**Avis délibéré de la mission régionale
d'autorité environnementale Hauts-de-France
sur le projet de parc éolien de trois machines
sur la commune de Mazinghien (59)
Étude d'impact du 28 mai 2026**

n°MRAe 020694/GUNENV

AVIS DÉLIBÉRÉ n°020694/GUNENV adopté lors de la séance du 8 septembre 2026
par la mission régionale d'autorité environnementale Hauts-de-France

Figure 2: carte d'implantation des parcs éoliens autour du projet (page 202 du document d'annexe)

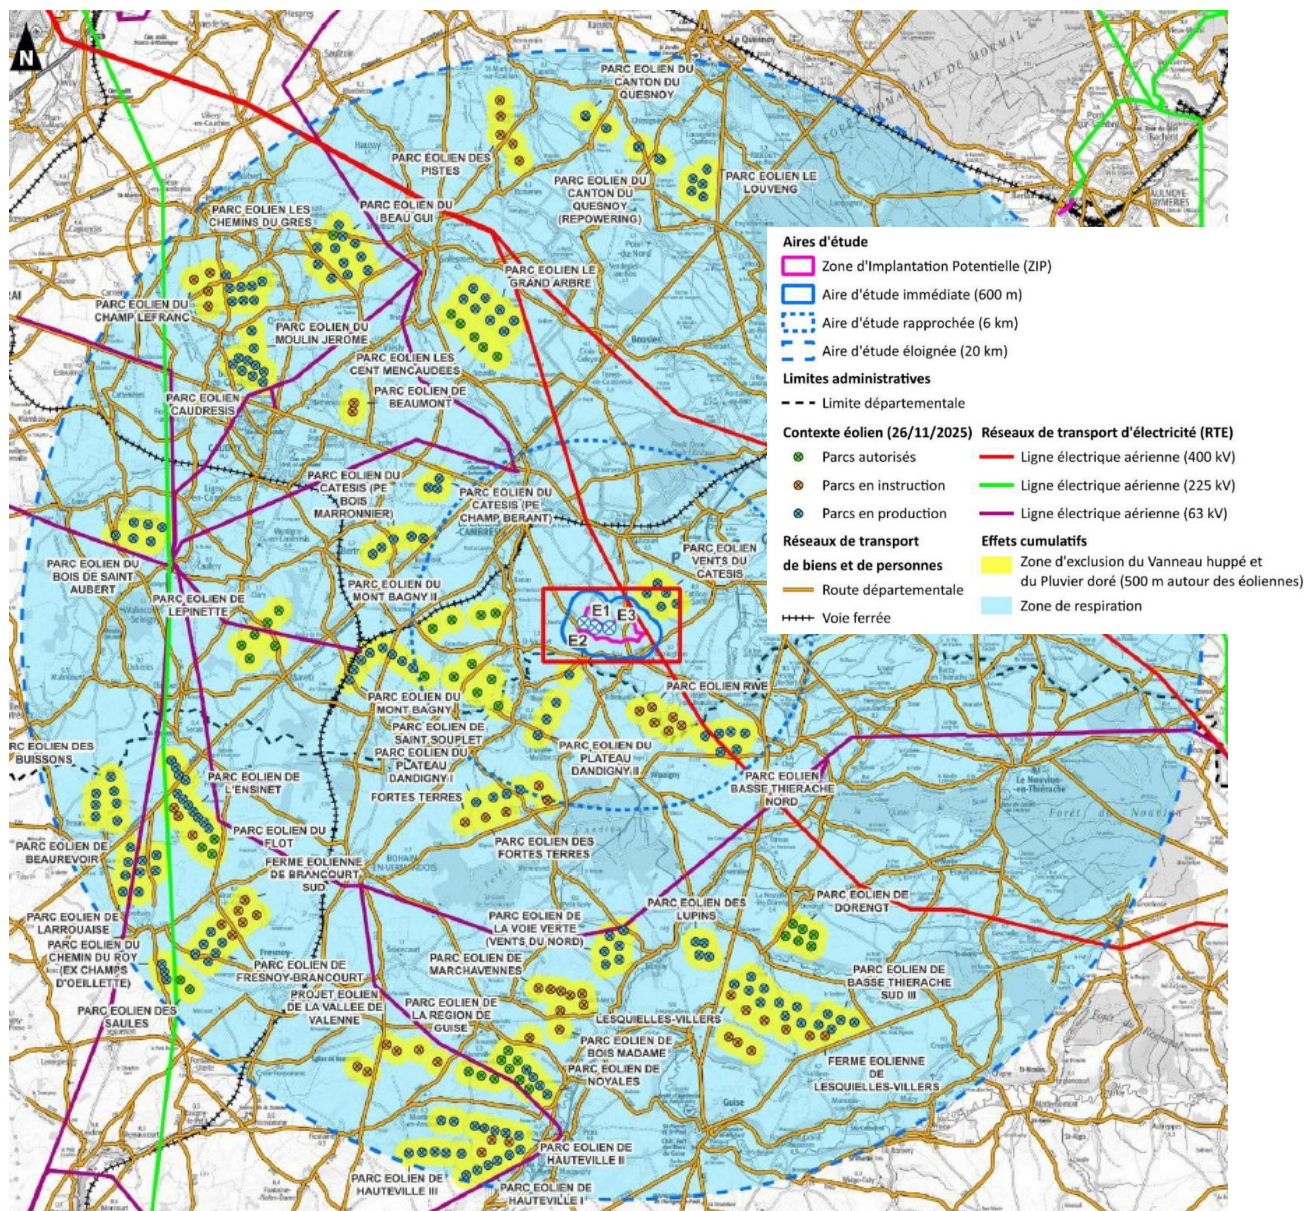
La zone d'implantation potentielle du projet de Mazinghien est située à 1 kilomètre au nord est du parc des Vents du Catésis. Ce projet de parc est composé de cinq éoliennes, disposées en deux lignes non parallèles avec des interstices irréguliers entre elles. La zone de projet du parc éolien du plateau d'Andigny II est quant à elle située à environ 1,9 kilomètre au sud ouest du parc éolien de Mazinghien. Le projet de Mazinghien se trouve donc environ à mi-distance de ces deux autres parcs.
